Sécurisation château

Compte-rendu de la réunion du 14/12/21

Lot 2 : « Façade arrière »

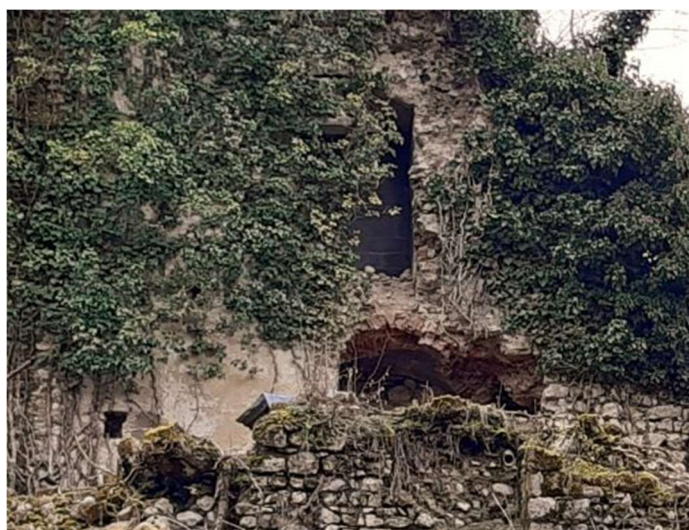
Il s'agit de la **façade N**, y compris les murs **O** et **N** de la tour carrée **E**.

Il n'est **pas** prévu cette fois **d'étaie**ment préalable à la nacelle, car le **mur N** est **nettement plus épais** que le **mur S** (environ 2 m pour 1 m au niveau du sol du rez-de-chaussée).

Il s'agit de **stabiliser la zone ci-dessus**, même si le trou supérieur a été déjà partiellement bouché par le précédent propriétaire (parpaings visibles de l'intérieur et de l'extérieur, voir vue intérieure page suivante). La **voûte à reprendre** n'est pas en pierres, mais en **briques** : c'est ici **une ouverture et non une brèche**.

- **Lot 2, façade N (« arrière »)** : la **voûte à reprendre** n'est pas en pierres, mais **en briques**.
- **Lot 2, façade N** : **comment le lierre**, très abondant, **est-il géré** ?
